Věc: Vyjádření v rámci hodnocení vlivů na životní prostředí podle § 8 odst. 3 zákona č. 100/2001 Sb. k záměru „Nový jaderný zdroj v lokalitě Temelín včetně vyvedení výkonu do rozvodny Kočín“

Po prostudování zveřejněné Dokumentace k záměru, kterou pro investora ČEZ, a.s. vypracovala společnost SCES – Group, spol. s r.o., podáváme následující připomínky.

Obr: Cooper, Mark. "The Economics of Nuclear Reactors: Renaissance or Relapse?" Institute for Energy and the Environment, Vermont Law School. June 2009

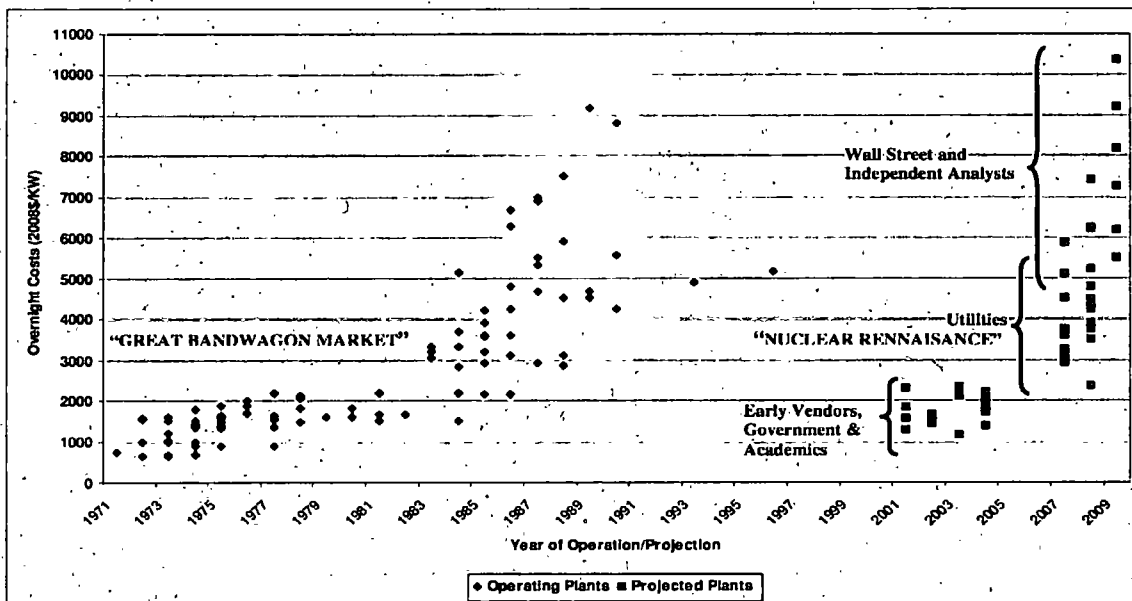
Jaderná energetika patří k investičně náročným odvětvím. Výše investice, schopnost v jakém čase dodavatel technologie postaví jadernou elektrárnu bez časových průtahů, kvalita odvedené práce, která se promítne v koeficientu využití – tyto parametry se promítají do ceny produkované atomové elektřiny. Cena investic do jaderných elektráren v uplynulém desetiletí rozhodně neklesala a trend růstu si i nadále zachovává. Podle nabídek v nedávných tendrech v Kanadě, Jihoafrické republice a Spojených arabských emirátech a podle posledních odhadů energetických společností v USA lze usoudit, že cena západních reaktorů, tedy EPR a AP-1000, se pohybuje kolem 5000 euro na kilowatt.^{10,11} Ze soutěže o tureckou státní zakázku lze odhadovat cenu elektřiny u reaktorů AES 2006 od Atomstrojexportu: nabízí cenu při 15leté garanci dodávek elektřiny do turecké sítě 15,35 c/kWh, tj. 3,13 Kč/kWh.¹²

Při srovnání ceny dokončených reaktorů s odhady plánovaných projektů vychází, že náklady na nové jaderné elektrárny jsou až 4x dražší než původní předpoklad.
